**Версия: Т.Т. с новым блоком Blue&Me (Lauberhorn) 500, 695
Tributo Ferrari, Punto Evo**

БЛОК BLUE&ME

Различные отклонения, мигание одометра – Сервисное решение

Отменяет и заменяет SN 55.11.12 от 07/11/2012 по обновлению таблицы поиска запчастей.

Рис. 1

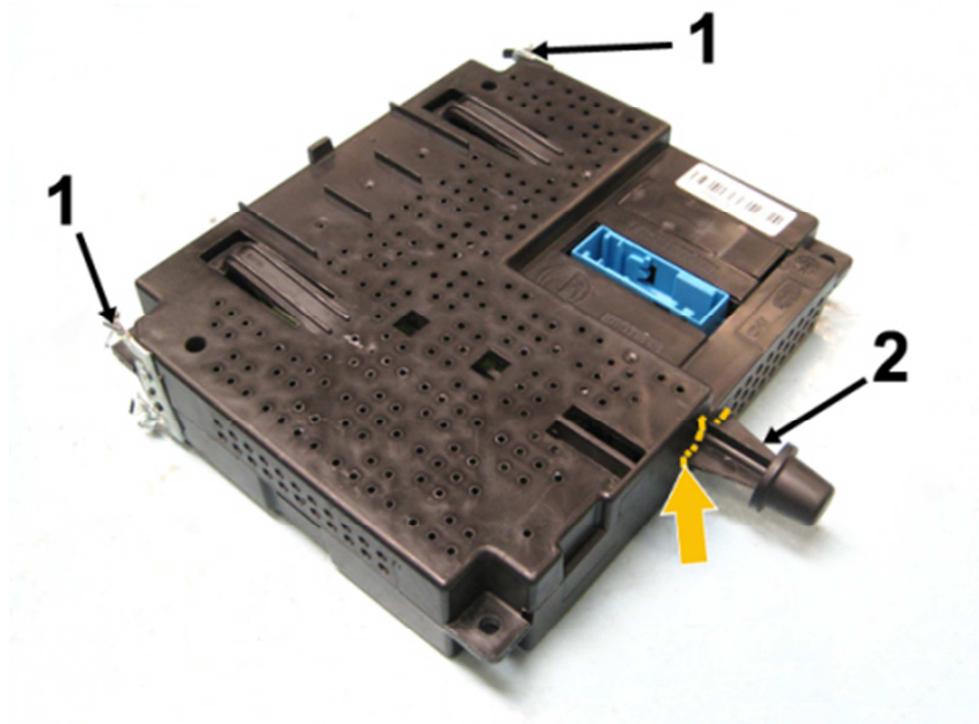
Блок Blue&Me, который можно получить в Запчастях, был выполнен в стандартах для установки на многие модели, принадлежащие брендам группы Fiat (единая запчасть). На машинах Abarth, указанных выше в теме, перед установкой нового блока Blue&Me необходимо снять скобы и штифт, как описано ниже:

- Открутить крепежные винты и снять установочные скобы (1 - Рис. 1) с обеих сторон блока.
- Удалить центровочный штифт (2) с задней части блока, отпилив, как показано на рисунке.

Затем заменить блок Blue&Me в соответствии с Ор. 5570Т49 Руководства по техобслуживанию.
